中部電力株式会社 浜岡原子力発電所
原子炉設置変更許可申請（1号原子炉施設の変
更）の概要について

平成14年8月

1号炉の余熱除去系の蒸気凝縮系の機能を削除する。

第2図 余熱除去系概要図（1号炉）

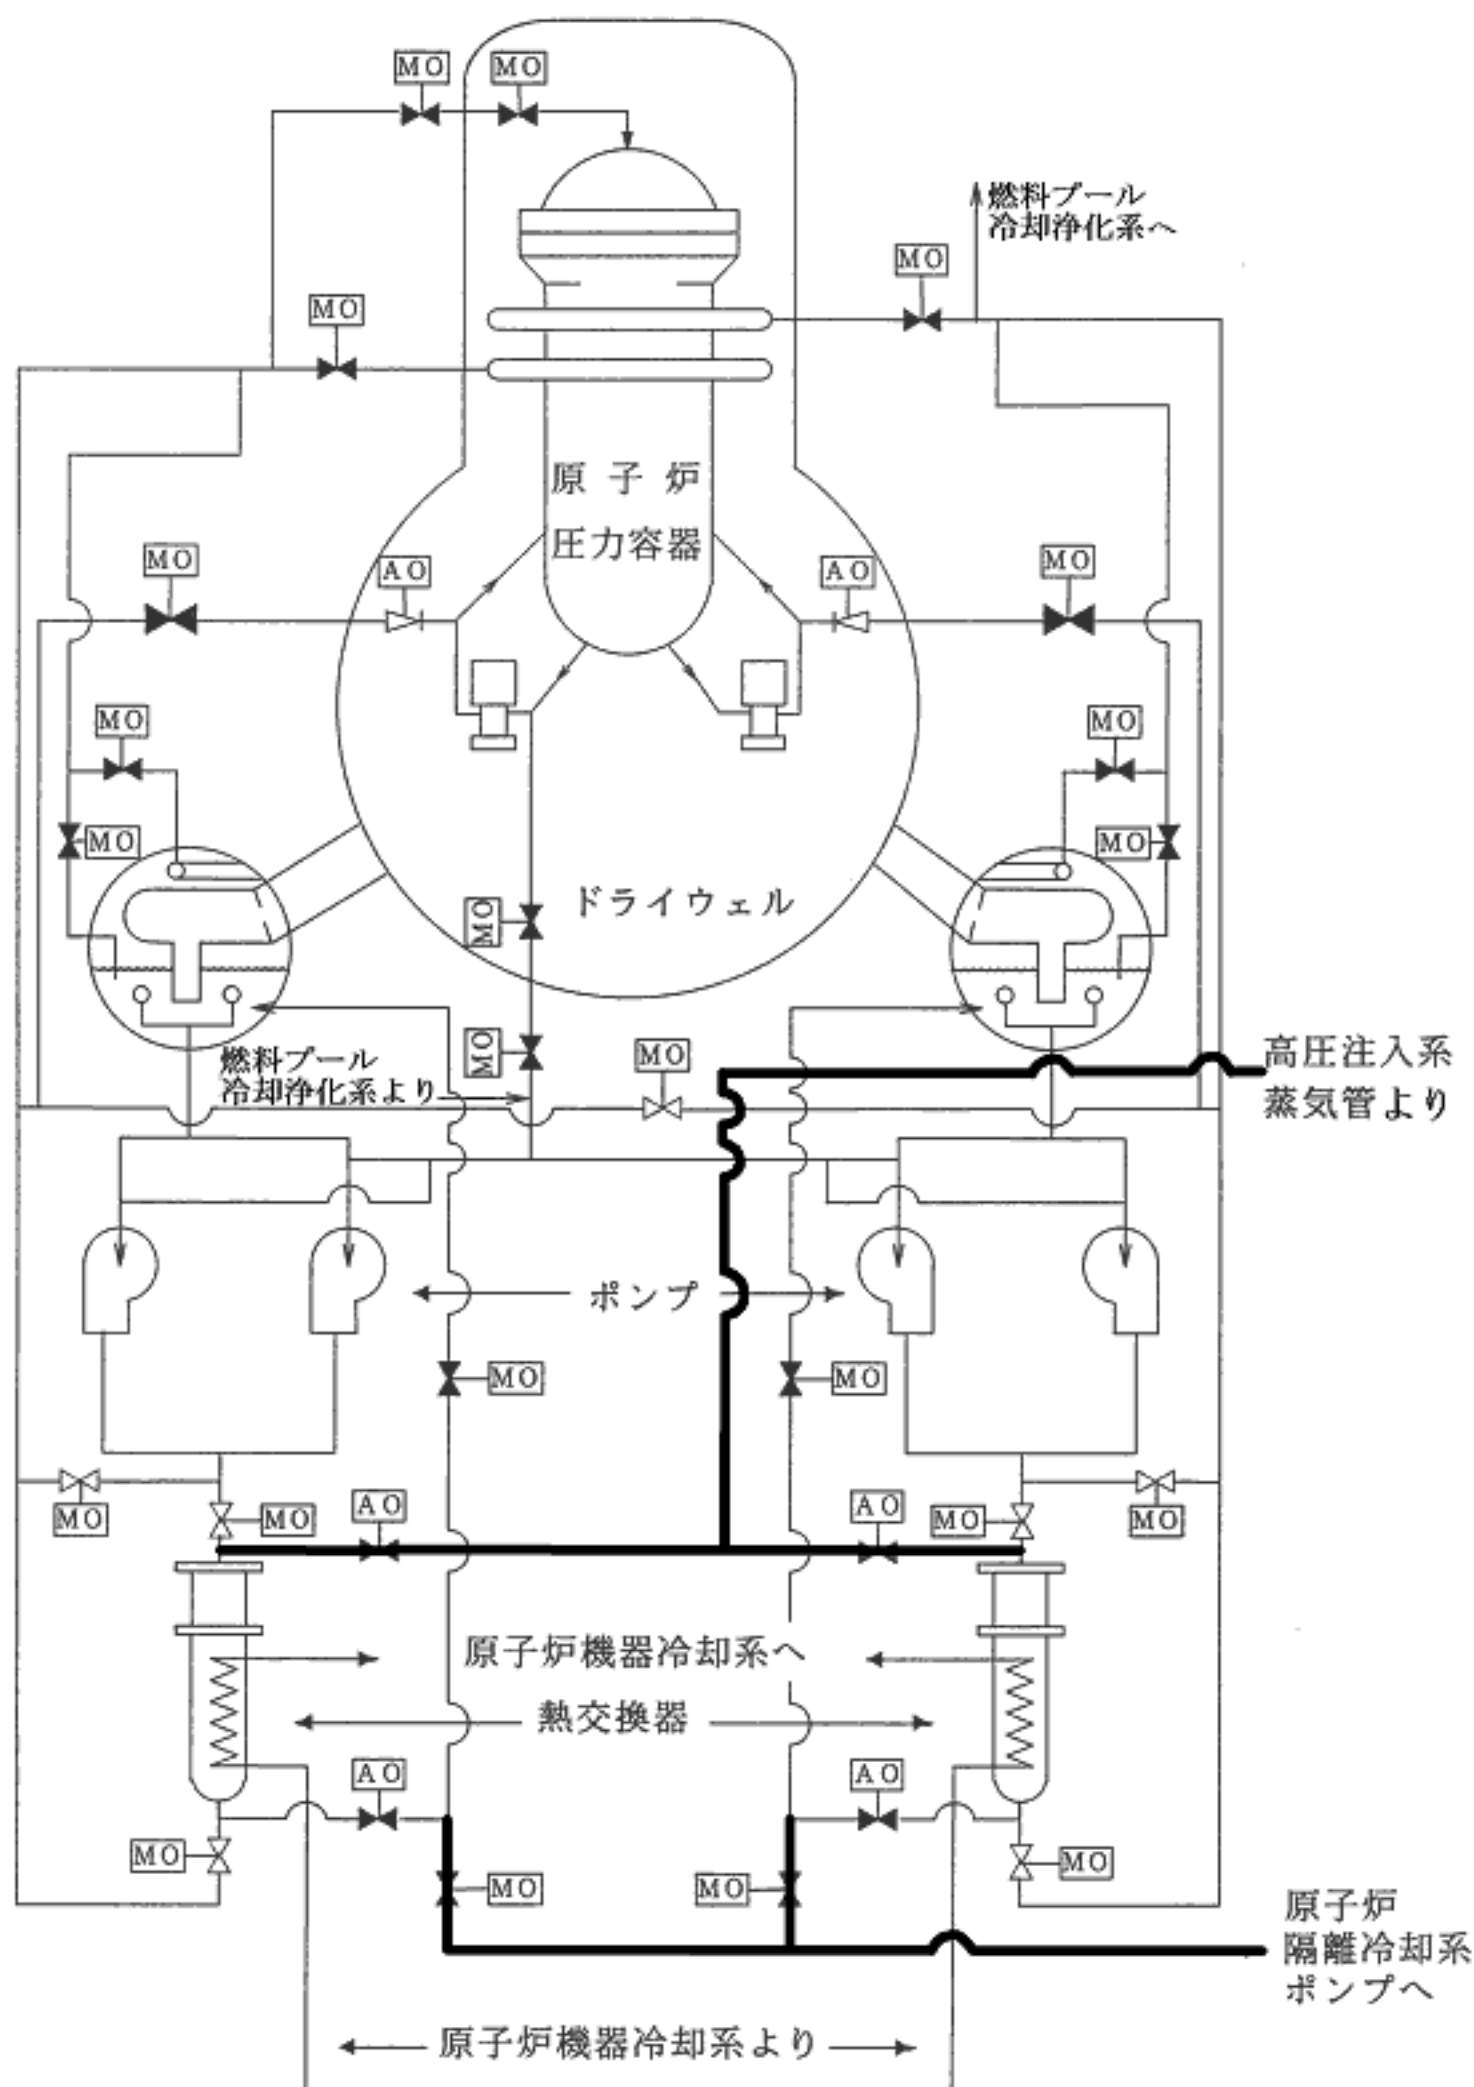
1号炉の余熱除去系の機能の一つである蒸気凝縮系は、原子炉隔離時に炉心の崩壊熱等を除去する機能を有しており、その凝縮水は原子炉隔離冷却系の水源としても利用可能である。しかし、原子炉隔離時の炉心の崩壊熱等の除去については、通常の運転方法として、主蒸気を逃がし安全弁によってサプレッション・チェンバのプール水中へ放出すると共に、原子炉隔離冷却系の補給水により原子炉の水位維持を行うことが可能であり蒸気凝縮系を用いる必要はないため、蒸気凝縮系の機能を削除することとした。

これに伴い、「ホ 原子炉冷却系統施設の構造及び設備」の記載の一部を最近の記載形式に合わせ、原子炉隔離冷却系の水源を明確化すると共に、原子炉停止時冷却設備を余熱除去系の機能として整理し、余熱除去系の機能に関する記載を明確化する。

なお、平成13年11月7日に当該炉において余熱除去系蒸気凝縮系の配管破断が発生したことに鑑み、本機能の削除はその再発防止対策として採るものである。
